## 1. SCOPO DEL DOCUMENTO

Scopo del presente documento è fornire all'Osservatorio Ambientale dell'Autostrada Regionale Cispadana ulteriori approfondimenti, finalizzati ad evidenziare che il nuovo Progetto Definitivo (PD2019) dell'infrastruttura in esame ha ottemperato pienamente alle disposizioni impartite dalle condizioni ambientali precedentemente esplicitate laddove le stesse imponevano la limitazione/riduzione delle aree di servizio e la limitazione delle aree asfaltate e impermeabili alla circolazione dei veicoli.

### 3. DESCRIZIONE DELLA CONFIGURAZIONE PROGETTUALE PROPOSTA (PD2019) PER L'OTTEMPERANZA POSITIVA, PER LE SOLE INDICAZIONI PRESCRITTIVE AFFERENTI ALLE AREE DI SERVIZIO, ALLE CONDIZIONI AMBIENTALI 28.2 CTVA, 28.7 CTVA, 7.2.2 RER E 8 RER.

**Figura 3-2 Stralcio della Tav. 9 Viabilità e zonizzazione con il tracciato in nero 2/2**

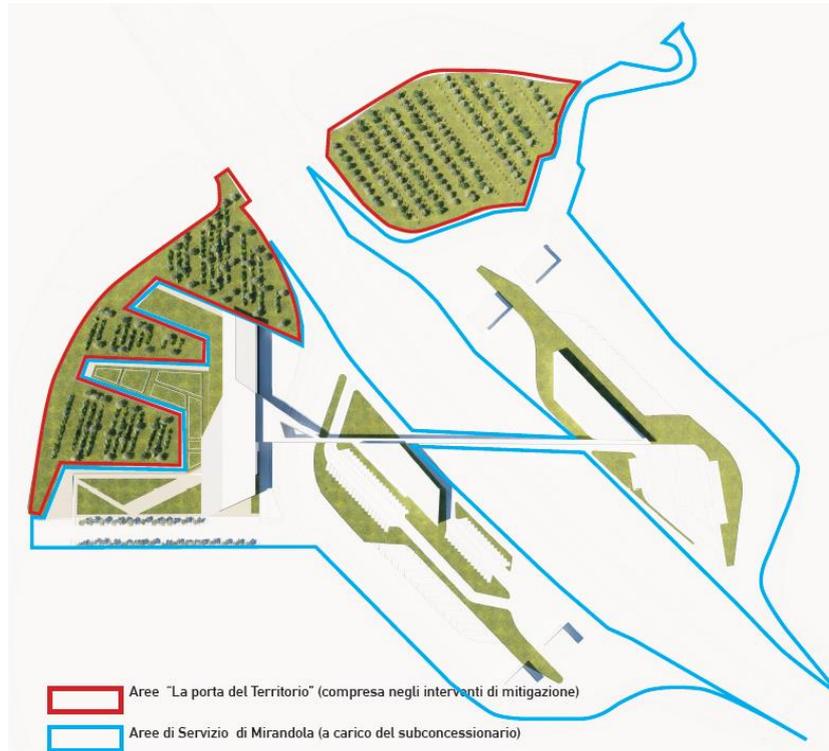
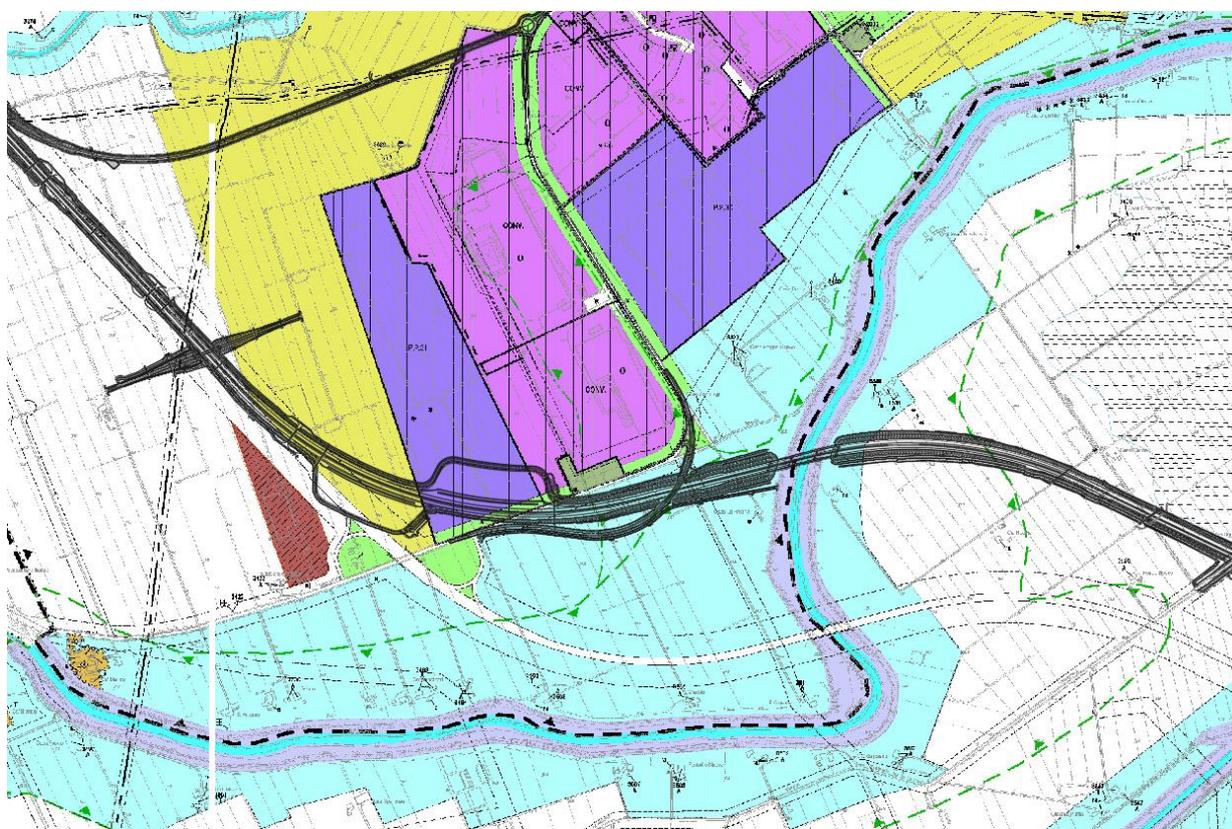
Come circostanziato in premessa, in ragione delle disposizioni impartite dalle condizioni ambientali di cui si è detto, si è reso necessario operare una modifica progettuale relativamente alle aree di servizio a supporto dell'utenza autostradale.

Ciò premesso, il nuovo Progetto Definitivo dell'Autostrada Regionale Cispadana (PD2019) prevede due sole aree di servizio, in luogo delle precedenti quattro, denominate "Panaria Sud" e "Panaria Nord", la cui ubicazione risulta pressoché baricentrica rispetto all'intera estesa autostradale.

Le nuove aree ricadono nel Comune di Finale Emilia, in provincia di Modena e presentano una configurazione compatta e finalizzata unicamente ad ospitare le funzioni autostradali di supporto all'utenza, ovvero fabbricati *oil* per la distribuzione dei carburanti e *non oil* per la breve ristorazione e servizi.

Di seguito si riporta uno stralcio della Tav. 9 del PRG di Finale Emilia da cui è possibile riscontrare che il sedime delle nuove aree di servizio interessa per la quasi totalità aree artigianali/industriali edificate e di futura previsione e solo in parte aree agricole ricadenti per buona parte nella fascia di rispetto stradale, ma comunque, come indica la stessa condizione ambientale, entrambe risultano poste in prossimità di “...zone artigianali-industriali esistenti. ...”.

- ⇒ **n°2 aree di servizio**, denominate "Panaria Nord" e "Panaria Sud", ubicate nel comune di Finale Emilia (MO), in luogo delle precedenti n° 4 aree di servizio, denominate "San Possidonio-Mirandola Est e Ovest" e "Poggio Renatico Nord e Sud", localizzate rispettivamente nel comune di Mirandola (MO) e nel Comune di Poggio Renatico (FE);

- ⇒ la riduzione di consumo di suolo agricolo conseguita con la limitazione e riduzione sia del numero sia dell'estensione delle aree di servizio alla sola funzione di supporto all'utenza autostradale, ha consentito in sede di PD2019 di raggiungere un **risparmio di 90.000 m<sup>2</sup> (9 ha), pari a circa il 58% della superficie complessiva precedentemente occupata**, come più dettagliatamente riportato nella successiva tabella:

- ⇒ nel rigoroso rispetto della condizione ambientale, **le nuove aree di servizio sono state collocate o in corrispondenza di aree artigianali/industriali esistenti, o di futura previsione o in prossimità delle medesime**, a differenza dei sedimi delle quattro aree precedentemente previste che occupavano esclusivamente suolo agricolo;

**Figura 2-10 Mitigazioni Presso le aree di Servizio di Poggio Renatico**

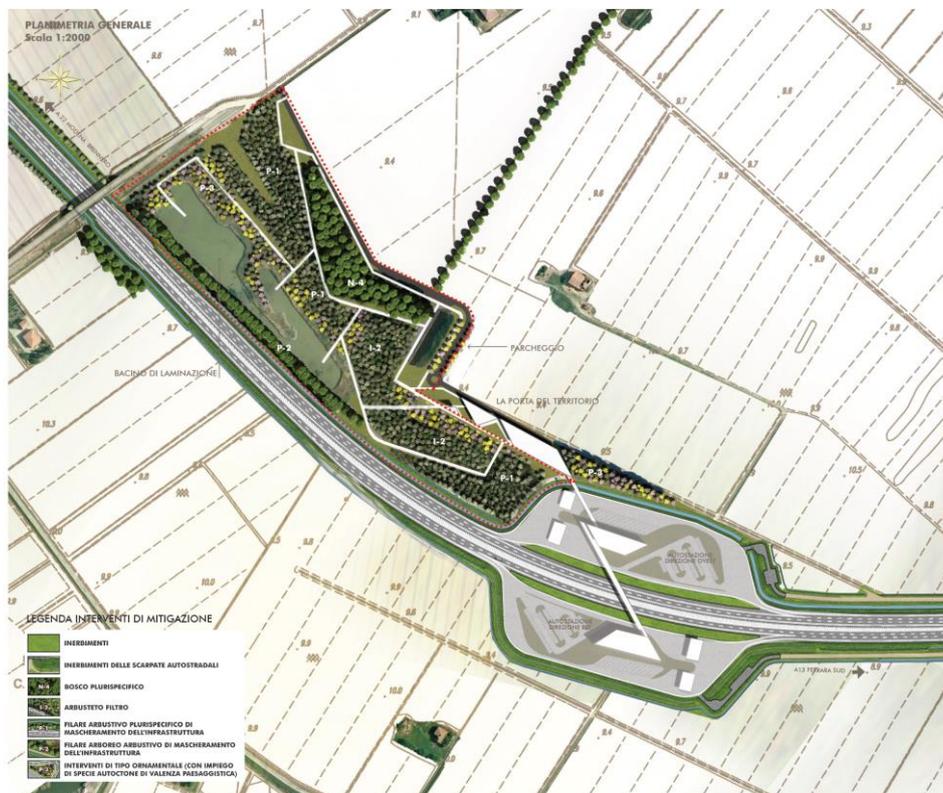
In sede di PD2012, si prevedeva che anche le aree di servizio di Poggio Renatico potessero accogliere un intervento con caratteri compensativi a favore del comparto agroalimentare e del territorio rurale, mediante la realizzazione di spazi multifunzionali per la promozione e vendita delle specialità agroalimentari locali.

Il progetto degli interventi di mitigazione prevedeva altresì la realizzazione di ampie aree verdi e di recupero della zona umida presente in prossimità del tracciato autostradale ed oggetto di specifico intervento di valorizzazione ecosistemica, mediante la riqualificazione dell'esistente bacino al fine di ricreare un ambiente di zona umida piantumato con specifiche essenze locali richiamanti, inoltre, il sistema dei maceri legati alla produzione tradizionale della canapa, diffusa nel ferrarese; tale sistema, attrezzato con percorsi e sistemi informativi dedicati all'approfondimento naturalistico, botanico e storico si prevedeva fosse affiancato dalla realizzazione di fasce a boschi e arbusteti adiacenti l'infrastruttura.

*Figura 3-5 Layout di progetto dell'area di servizio Po Est sull'autostrada A22*

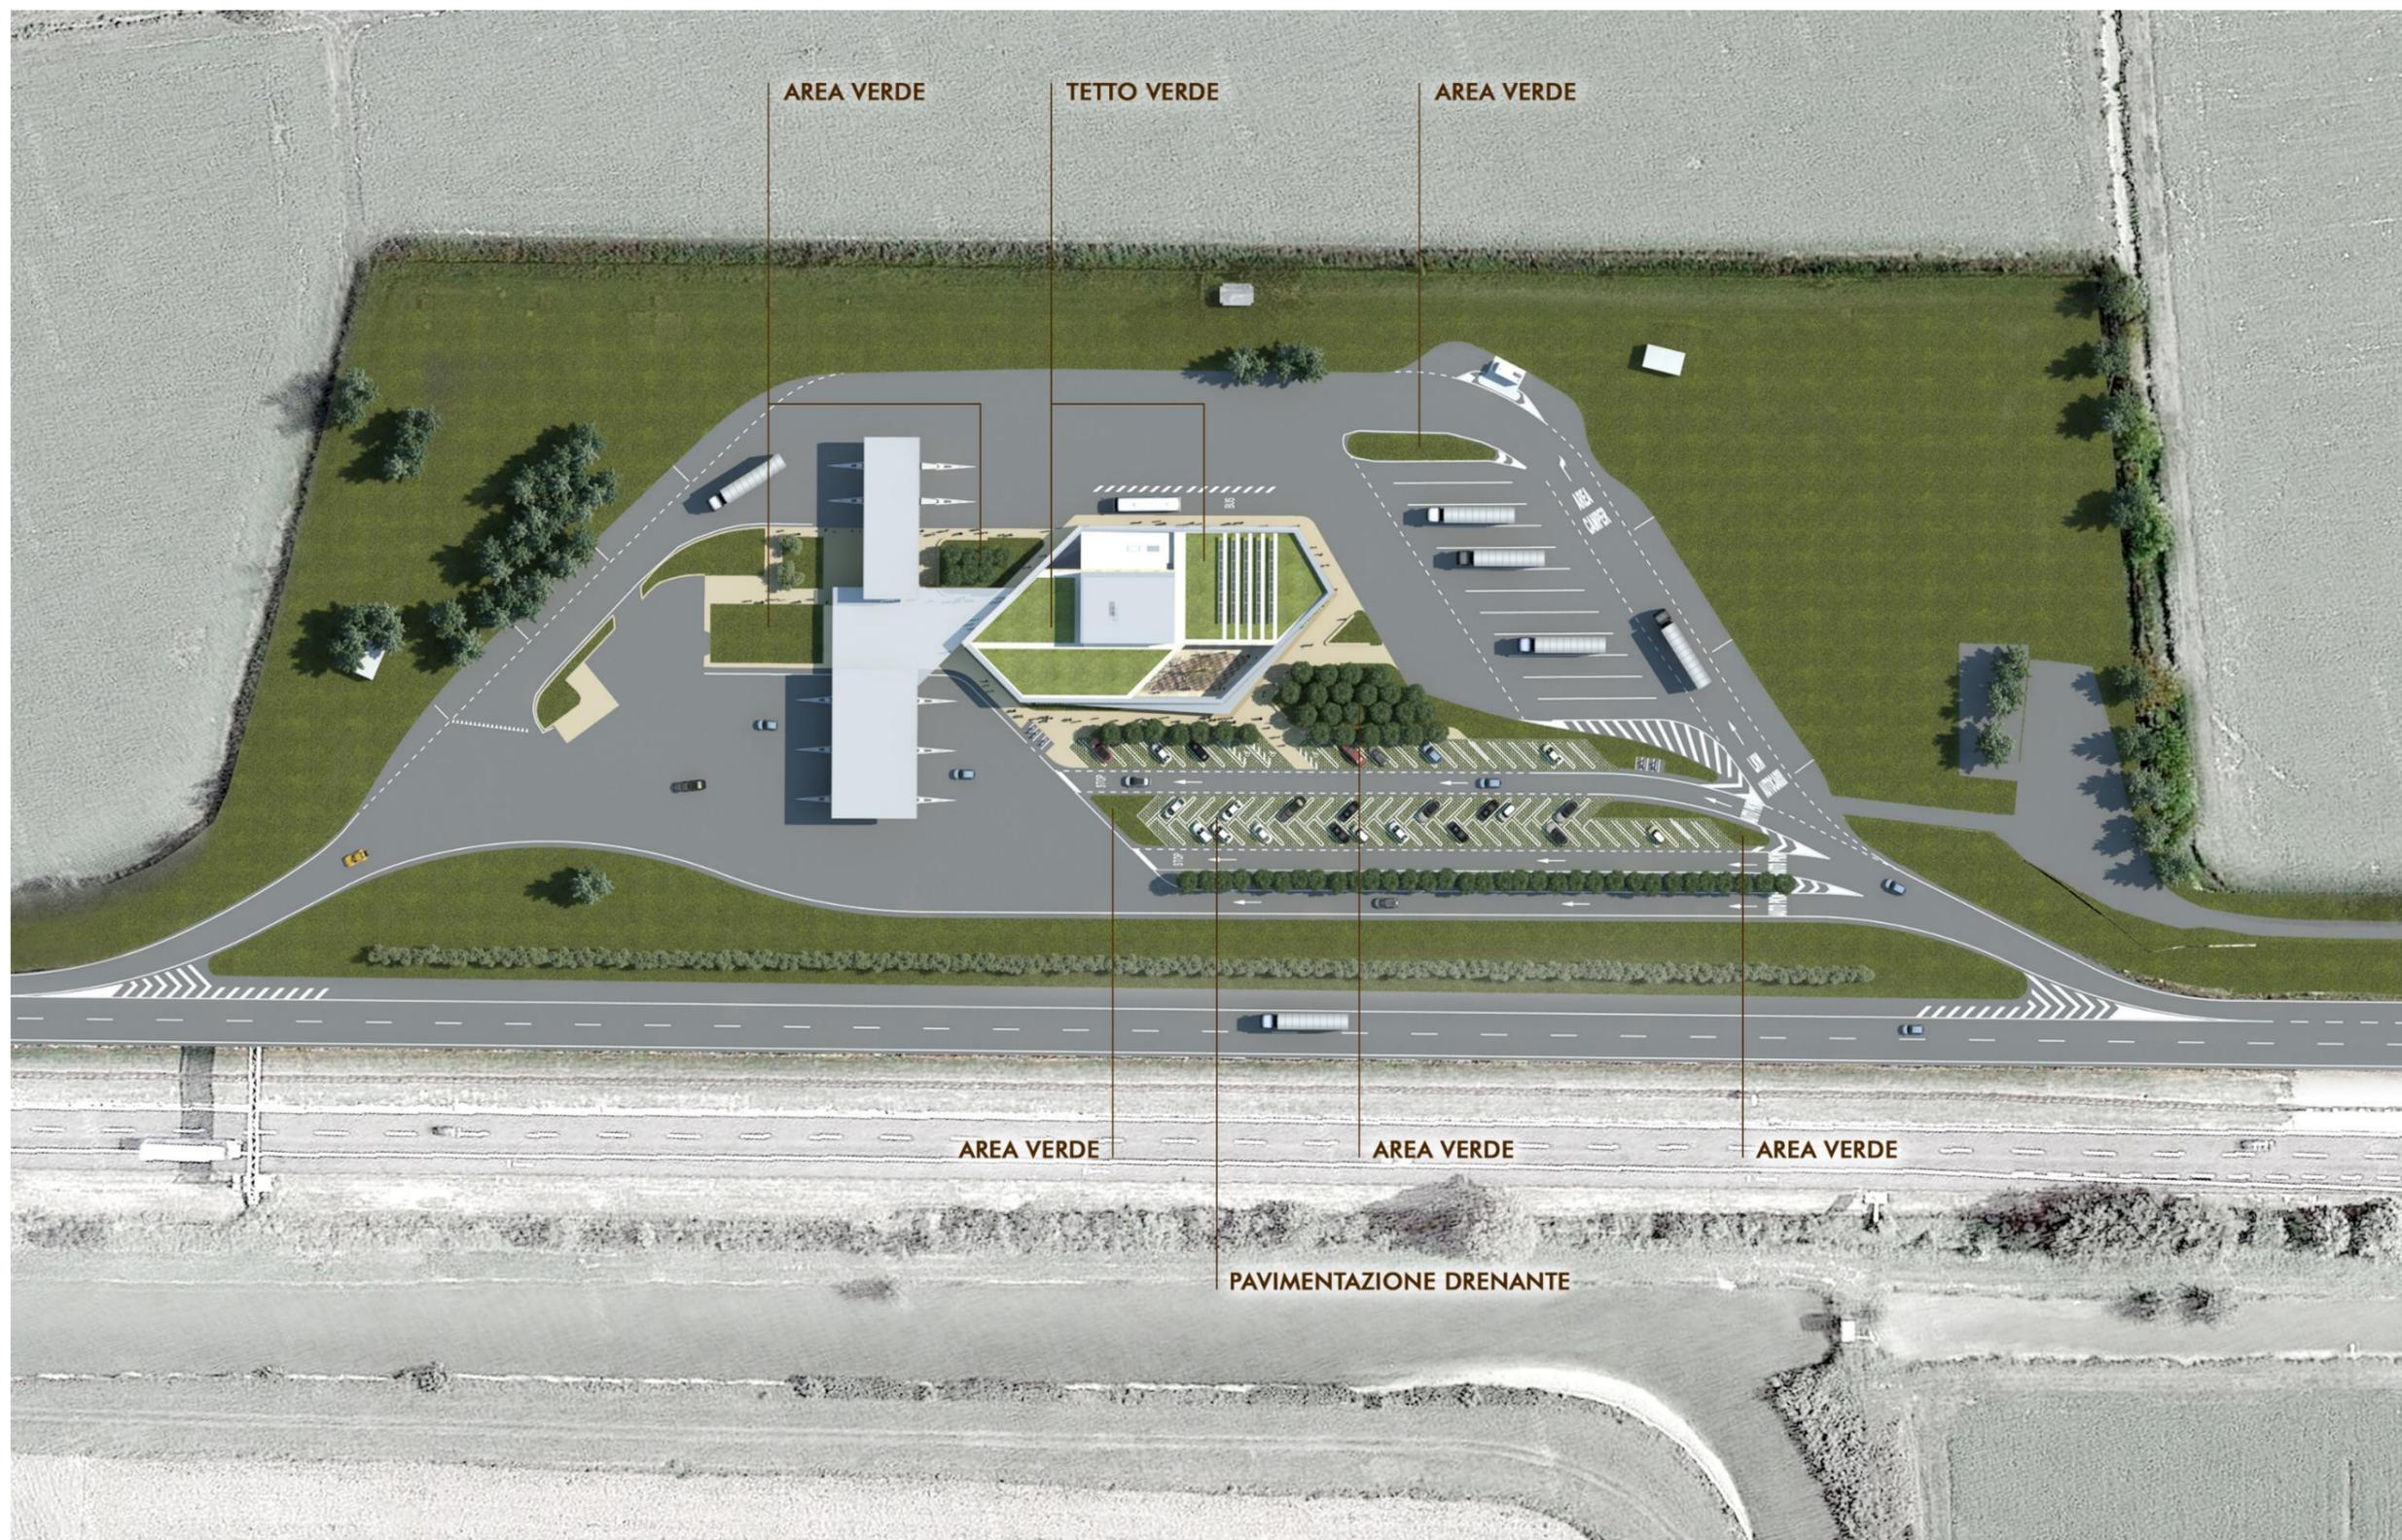
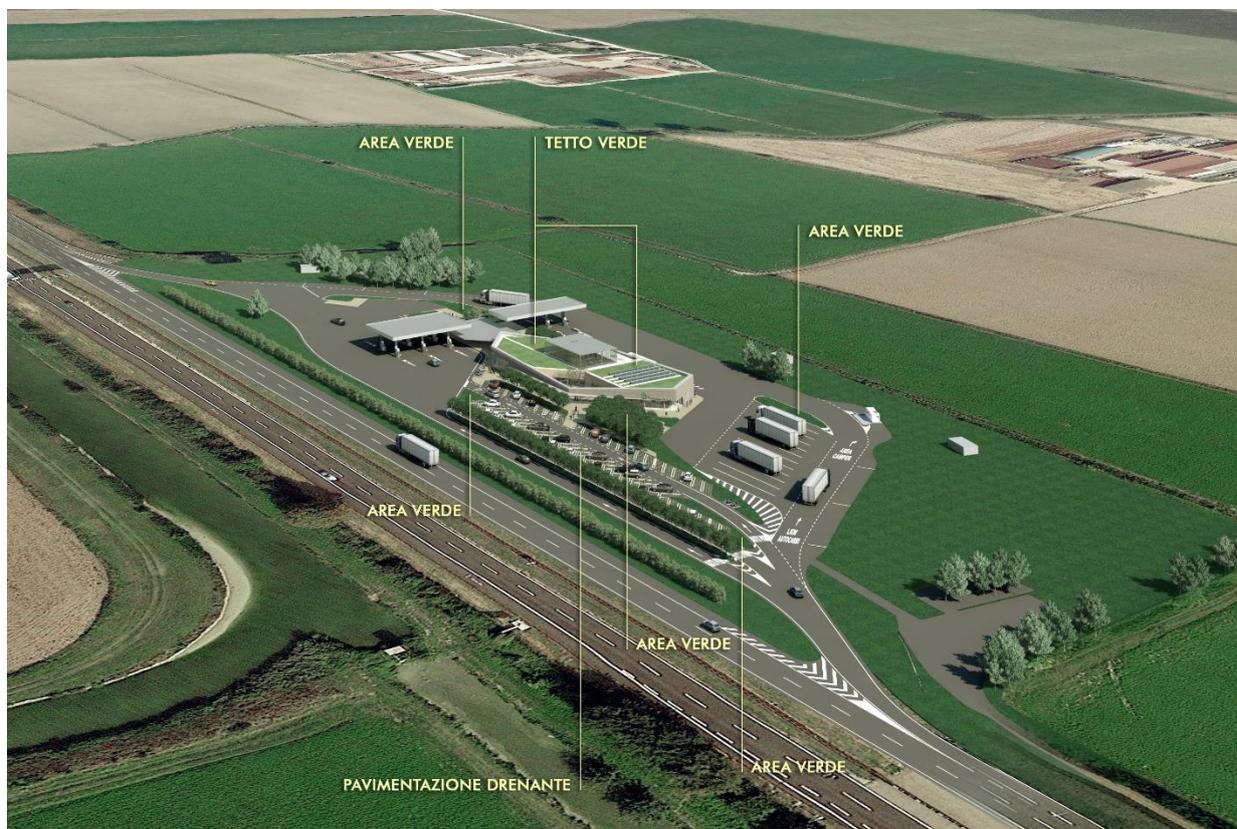
**Nella fase di definizione dei suddetti layout, lo scrivente Proponente imporrà agli operatori economici la riduzione delle superfici asfaltate e impermeabilizzate a favore di aree verdi, zone di sosta per gli autoveicoli privati con soluzioni drenanti e permeabili, nonché l'adozione di coperture verdi in corrispondenza almeno degli edifici *non oil*.**

A titolo esemplificativo si riporta il layout planimetrico e la vista prospettica correlata dell'area di servizio PO EST sull'Autostrada A22 del Brennero, di recente progettazione da cui è possibile evincere l'applicazione integrata degli obiettivi attesi in merito alla riduzione delle superfici asfaltate e impermeabili.

Tali riduzioni consentono di restituire alla permeabilità dei suoli superfici significative dell'ordine di alcune migliaia di m<sup>2</sup>.

Il layout delle suddette aree di servizio sarà contraddistinto da soluzioni progettuali in grado di limitare le superfici permeabili delle aree non soggette alla circolazione dei veicoli, implementando le aree verdi, le aree di sosta dei veicoli leggeri con pavimentazioni drenanti e permeabili, le coperture verdi degli edifici *non oil*, ecc., come evidenziato in analoghi progetti sviluppati recentemente per l'Autostrada A22 del Brennero, di cui si è dato evidenza nel precedente Cap. 3.
